Technická komise FAS AČR

TECHNICKÝ DOTAZ

Číslo dotazu	044/2018
Přijato	18. 03. 2018
Odpovězeno	18. 03. 2018

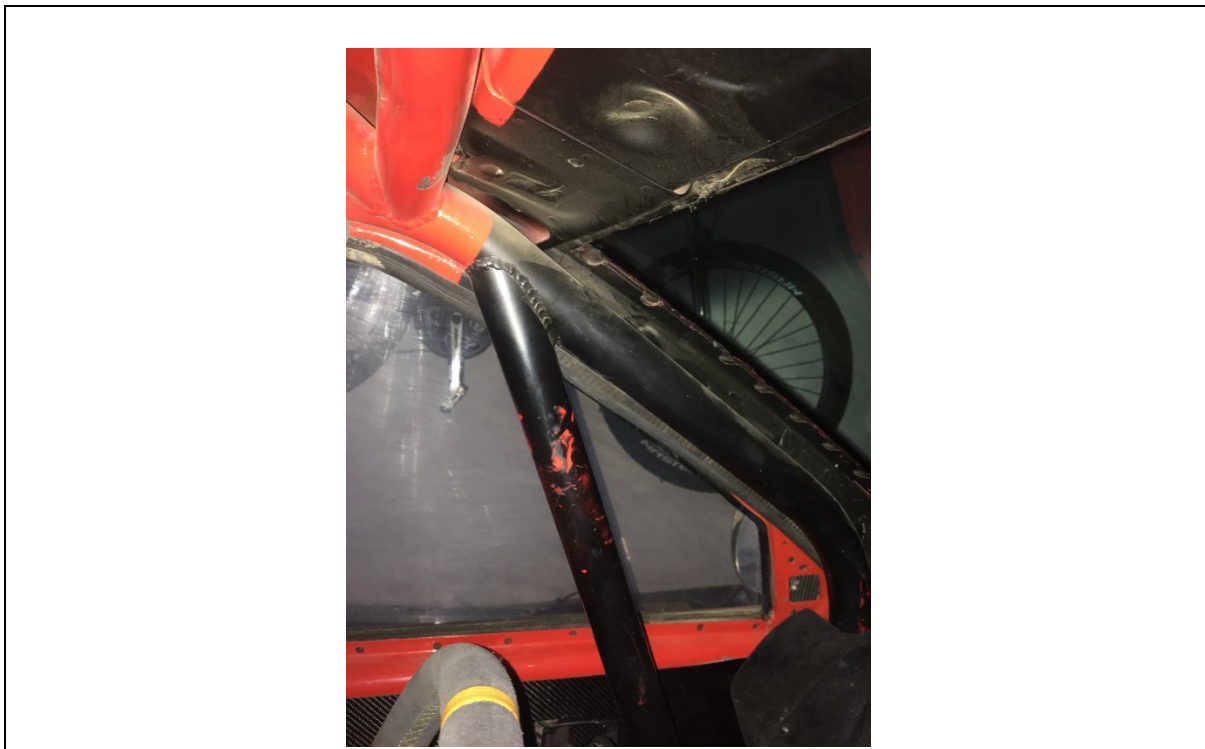
Dobrý den,
stavím auto do divize D2. Musí mít rám trubku, viz příloha? Rozcházejí se na to názory ;-)
Dík

v záhlaví Technických dotazů se praví, že TKomise nebude odpovídat na naprosto jasné a evidentní záležitosti. Toto je přesně ten případ. Dle obr. 253-15 z čl. 253 PŘ. J a resp. i **ze znění předpisu pro D2** (vše k dispozici na webu Autoklubu) je jasné, že výztuha sloupku čelního skla je povinná, je-li kóta **A větší než 200 mm** - viz obr. v příloze.
